„Modernizace trati Nemanice I - Ševětín“

Vysvětlení, změny a doplnění zadávací dokumentace č. 7

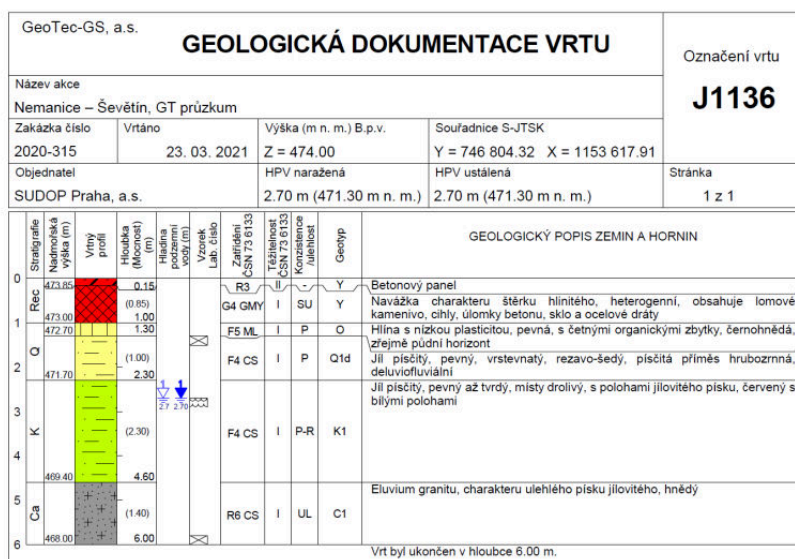
Dle zadavatelem poskytnuté dokumentace – dle TZ a geologického průzkumu k objektu **SO 37-40-01, ŽST Ševětín, technologická budova** je v místě stavby nové budovy navážka v mocnosti 1m (viz obrázek):

Žádáme zadavatele u tohoto objektu o doplnění údaje o hloubce, do které má být uloženo uzemnění.

Odpověď č. 78:

Uzemnění mimo základové pasy uloženo do hloubky 1,2 m.
